Nr sprawy: ZP.271.667/1.2012.IZ.

MODYFIKACJA TREŚCI SPECYFIKACJI ISTOTNYCH WARUNKÓW ZAMÓWIENIA

Działając na podstawie art. 38 ust. 4 ustawy z dnia 29 stycznia 2004 r. Prawo zamówień publicznych (Dz. U. z 2010 r. Nr 113, poz.759 ze zm.) zawiadamia się o dokonaniu zmiany specyfikacji istotnych warunków zamówienia w postępowaniu pn.: „**Remont budynku Miejsko – Gminnego Ośrodka Kultury w Bobolicach**”, tj.:

1. SIWZ – Rozdział B, pkt. 3.3. Zestawienie drzwi zewnętrznych - str. 18 – 19.

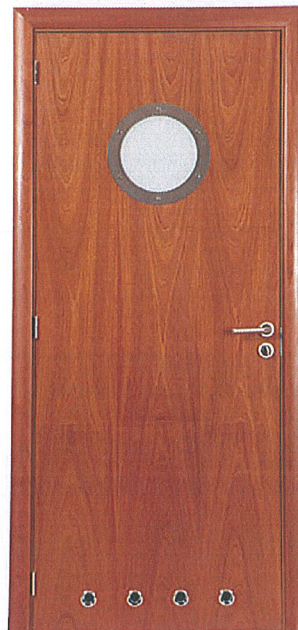
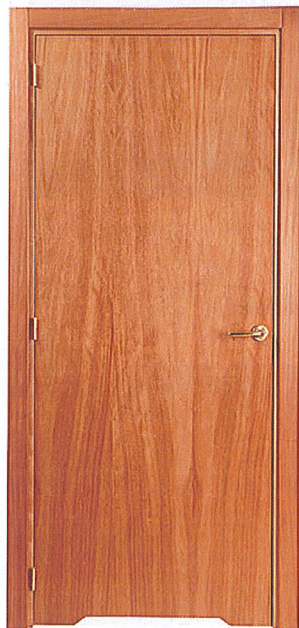
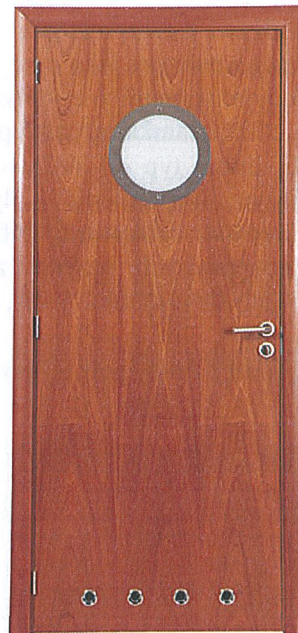
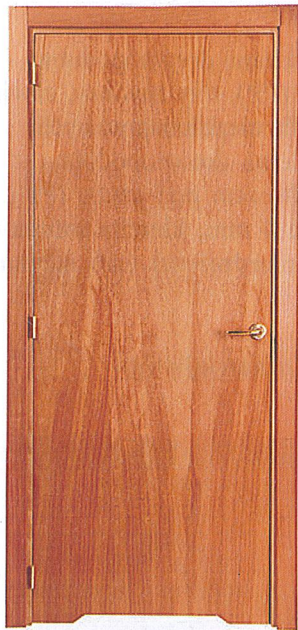
- b) 2 szt. – WC, drzwi typ do WC wraz z futryną, okleina drewnopodobna – rodzaj do uzgodnienia z Zamawiającym, wypełnienie – płyta wiórowa z otworem pod szybę (PP), trzy zawiasy, zawiasy czopowe wkręcane regulowane, „90”, szyba mleczna 4 mm, klamka satyna typ przystosowany dla osób niepełnosprawnych, nawiew z kratki ze stali nierdzewnej (lub satyna) lub z tuleje ze stali nierdzewnej (lub satyna) min. 5 szt.,

- c) drzwi przesuwne dwuskrzydłowe do magazynku krzeseł i sprzętu sportowego założenia: szerokość całych drzwi min. 3 m, wysokość min. 1,8 m, drzwi z płyty meblowej grubości min. 20 mm, w kolorze kremowym z zamkami hakowymi (2 zamki, po min. 3 klucze do jednego zamka).

4. SIWZ – Rozdział B, pkt. 3.5.8. Montaż ustępów i pisuarów pojedynczych - str. 21.

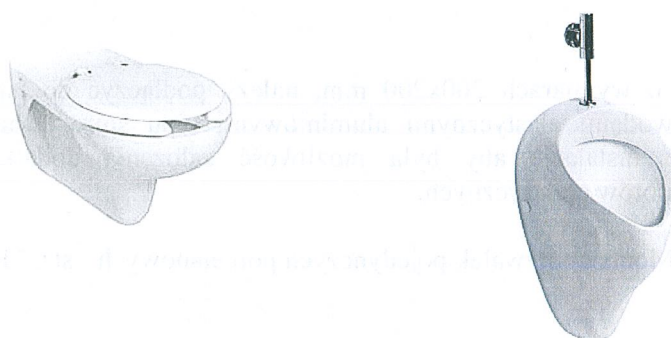
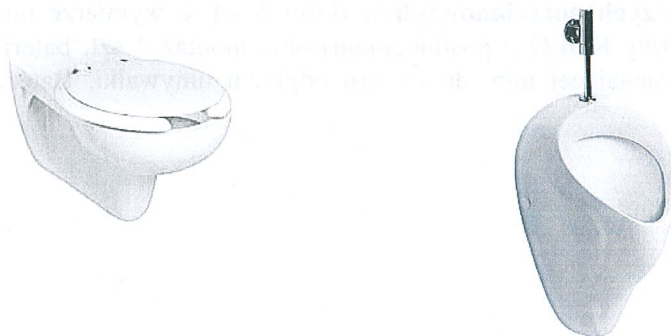
3.5.8. **Montaż ustępów i pisuarów pojedynczych** – zastosować kompletny system instalacyjny ustępów wiszących szt 4, pisuar szt. 2 np. firmy Geberit, z elementami ceramicznymi np. firmy KOŁO.
